REFERENCIA: CONTRATO DE OBRA No JBB-CTO-1002-2023 OBJETO: “279-10-7683 CONTRATAR LAS OBRAS CIVILES PARA LA CONSTRUCCIÓN DE NUEVAS EDIFICACIONES PARA EL FUNCIONAMIENTO DEL JARDÍN BOTÁNICO JOSÉ CELESTINO MUTIS, POR EL SISTEMA DE PRECIOS UNITARIOS FIJOS SIN FORMULA DE REAJUSTE”

ASUNTO: SOLICITUD DETALLE PLATINA DE UNIÓN

ASUNTO: REVISION DISEÑO ELECTRICO DE ACUERDO A MESAS DE TRABAJO

Imagen 1 Tablero TGB sin detalle.

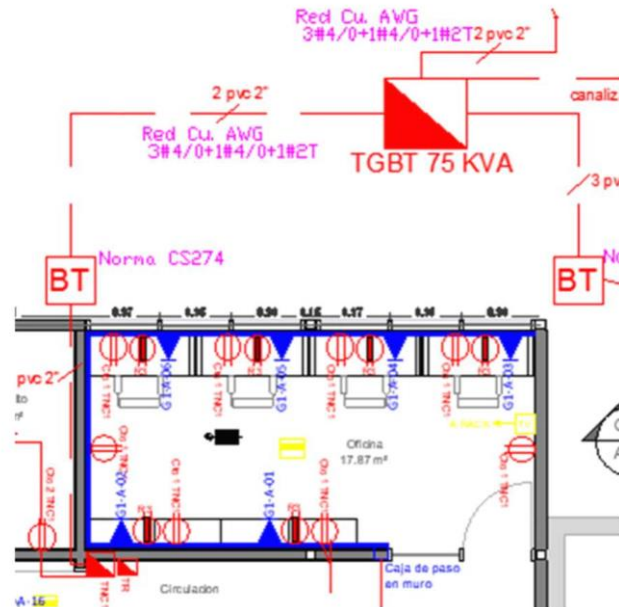
En el área de científica no se especifica el tipo de tablero TGBT de 75 kVA; si va expuesto si es de tipo intemperie o va cubierto, las obras que se requieren para su ubicación, el desmonte del tablero existente, retiro de acometidas y las adecuaciones de obra civil que requieren para el cambio.

Imagen 2: diagrama unifilar

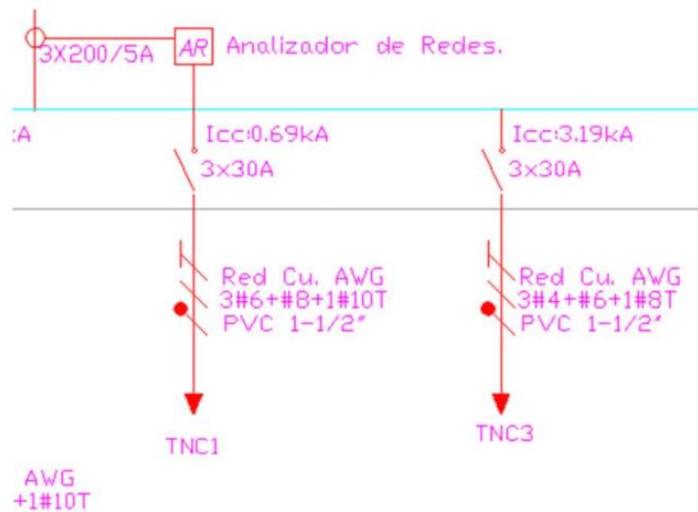
Como se puede evidenciar se muestra una acometida en calibre 3No.4/0+1No.4/0+1No.2T en 2 Ø 2" saliendo desde el TGB hasta TNC1, pero en diagrama unifilar se muestra en 3No.6+1No.8+1No.10T en 1 Ø 1 1/2" con una protección de 3x30.

Este tipo de diferencias se repite en los diferentes tableros como es el TNC3, donde aparece en el cuadro de cargas una acometida en 3No.6+1No.8+1No.10T con una protección de 3x50 pero en diagrama unifilar está en 3No.4+1No.6+1No.8T (imagen 4: cuadro de carga TNC3) con una protección de 3x30 como se evidencia en la imagen 2: diagrama unifilar.

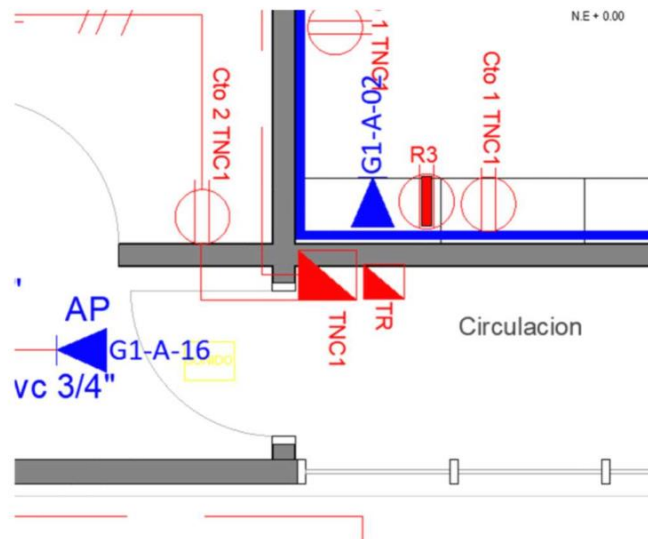
Este tipo de diferencias se repite en los diferentes tableros como es el TNC3, donde aparece en el cuadro de cargas una acometida en 3No.6+1No.8+1No.10T con una protección de 3x50, pero en diagrama unifilar está en 3No.4+1No.6+1No.8T (imagen 4: cuadro de carga TNC3) con una protección de 3x30 como se evidencia en la imagen 2: diagrama unifilar. En ninguno de los dos casos las protecciones son las adecuadas para el tipo de acometida.

Imagen 10: Espacio recomendado para implementación de cuarto eléctrico.

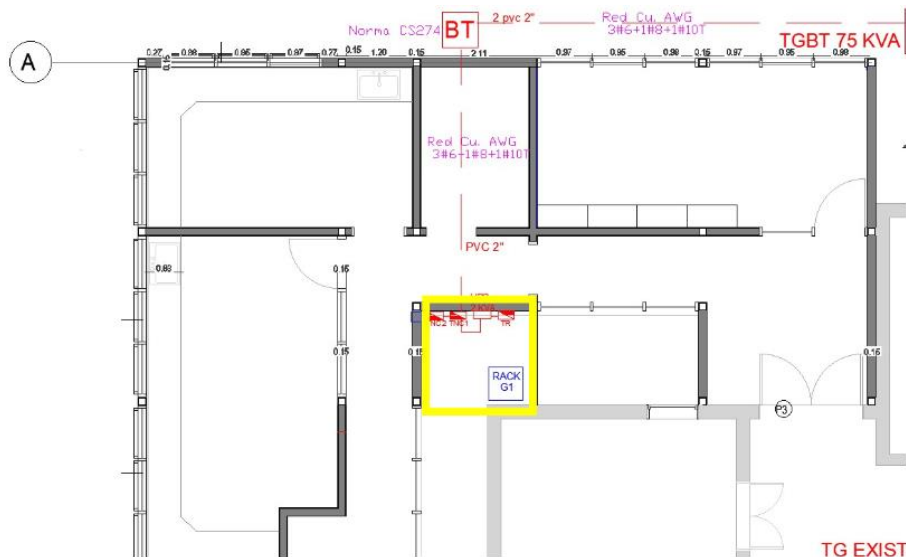
También solicitamos de los especialistas de la parte de arquitectura para evaluar la facilidad de acceso, estética, dar seguridad y centralizar los sistemas del área de científica en la construcción de un cuarto técnico dónde se pueden ubicar los tableros y rack, facilitando su ubicación y seguridad de ellos. A continuación, damos una sugerencia que podría facilitar dicho requerimiento

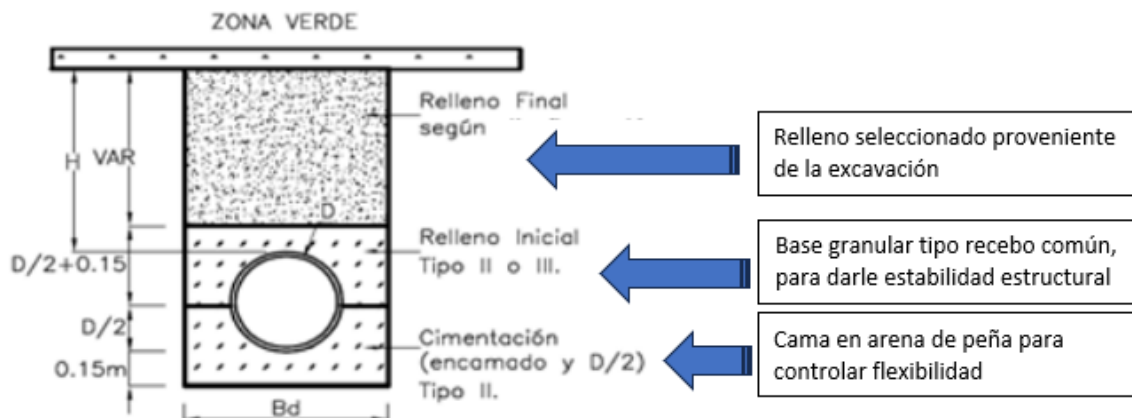
Por medio del presente se sugiere para la cimentación de las tuberías de alcantarillado sanitario y pluvial a construirse en el urbanismo del jardín botánico, que se implemente el siguiente modelo de cimentación basado en la norma técnica de la Empresa de Acueducto de Bogotá NS-035 (Requerimientos para diseño de cimentación de tuberías de redes de acueducto y alcantarillado), con el siguiente perfil.

Lo anterior teniendo en cuenta que en los jardines donde se instalará la tubería, existe la posibilidad del paso de vehículos tipo tractor, los cuales pueden llegar a deformar el suelo y por ende transmitir la carga viva a la tubería.

DETALLE PLACA BASE
 Escala 1:10

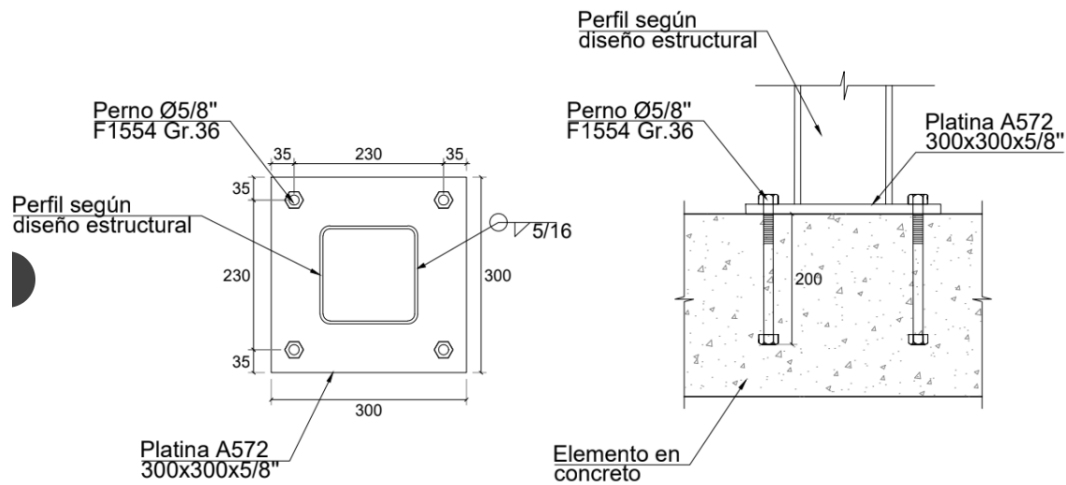
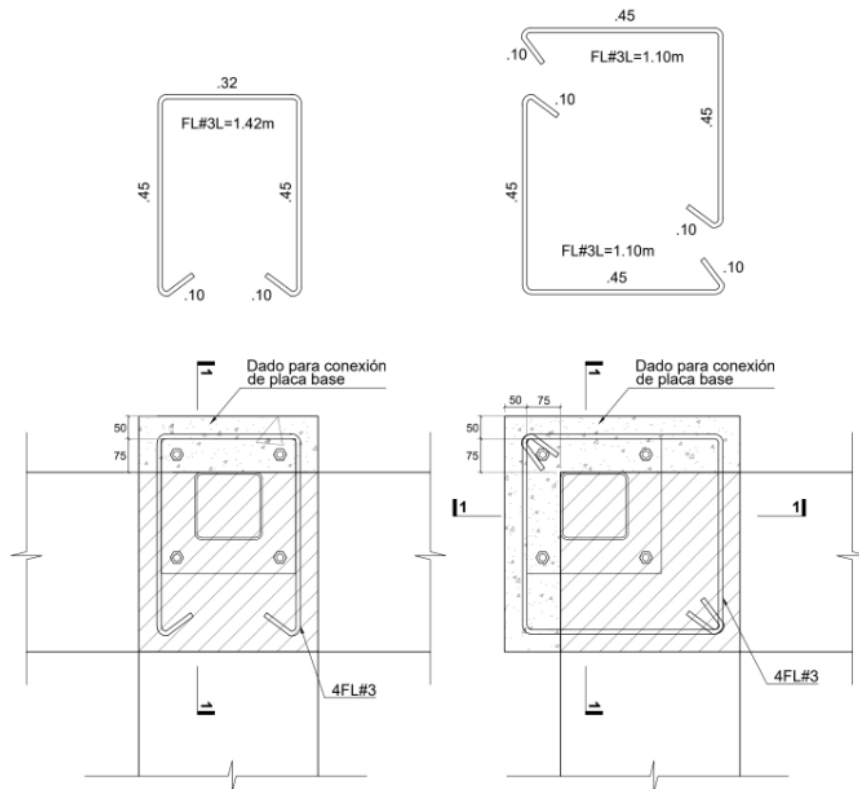
Mediante la presente, se envía el diseño de la platina para su aprobación, y se propone un dado en concreto, que sostenga la platina de las columnas perimetrales, ya que no se previó un elemento suficiente para lograr una conexión a momento adecuada, por lo tanto, la propuesta contiene la realización de un elemento de concreto tipo “dado” para dar el suficiente espacio y rigidez a la conexión de la estructura metálica con la placa de concreto.

Para el diseño se utilizaron los valores consignados en la memoria de cálculo del diseño original. Dado que la memoria únicamente muestra valores de envoltentes, se realizó un diseño para estos valores más críticos y también se utilizó el modelo matemático realizado para la estructura de control interno para verificar el diseño asumiendo que las fuerzas de las dos estructuras podrían estar en el mismo orden de magnitud.
